Správa železniční dopravní cesty, státní organizace
Stavební správa východ
Nerudova 1
772 58 Olomouc

NAŠE ZN: 7945/2016-SŽDC-SSV-Ú3/Rr
VYŘIZUJE: Ing. Radomíra Rečková
TEL: +420 725 744 197
E-MAIL: Reckova@szdc.cz
DATUM: Olomouc/8.8.2016

Věc: „Zvýšení traťové rychlosti v úseku Kuřim - Tišnov“
Dodatečné informace č. 4

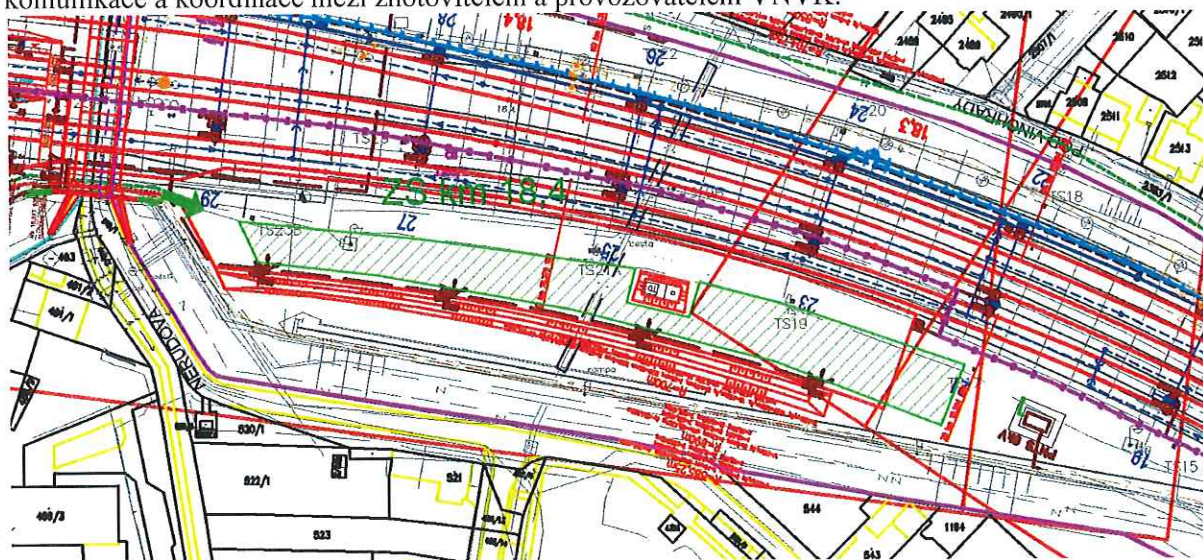
V rámci stavby se předpokládá využití všeobecné skládkové plochy při koleji č. 7 v ŽST Kuřim pro zařízení staveniště. V příloze F.1 na str. 6 se uvádí:

„Pro potřeby zařízení staveniště bude plocha využívána z hlediska časového tak, aby před koncem stavby bylo možné její vymístění pro dokončení zpevněné plochy. Podmínkou pro zřízení zázemí stavby na nákladišti je, aby rekonstrukce nákladišti proběhla až v poslední fázi výstavby. Na zrekonstruovaném nákladišti se již zařízení staveniště nebude nacházet.“

Z uvedeného vyplývá, že všeobecná skládková plocha může sloužit jako zařízení staveniště až do SP 6 (22. 7. – 7. 11. 2017) na jehož konci proběhne rekonstrukce plochy.

V „Tabulce opatření nákladní dopravy a přepravy“ na str. 38 přílohy F.1 je však uvedeno, že „obsluha plochy VNVK bude znovu možná“ již v postupu SP3 a SP5.

Žádáme zadavatele o objasnění uvedeného rozporu.

Plocha zařízení staveniště je situována tak, že je možné realizovat hranu plochy VNVK a cca 10m její široký pás pro potřeby VNVK v rámci SP1, aby tak VNVK bylo možno používat pro nakládku a vykládku. Celá plocha nákladišti se dokončí v závěru stavby po vymístění plochy ZS.

Tento prostor je v celé stanici jediný, kde se může zařízení staveniště umístit. Proto je nutná vzájemná komunikace a koordinace mezi zhotovitelem a provozovatelem VNVK.
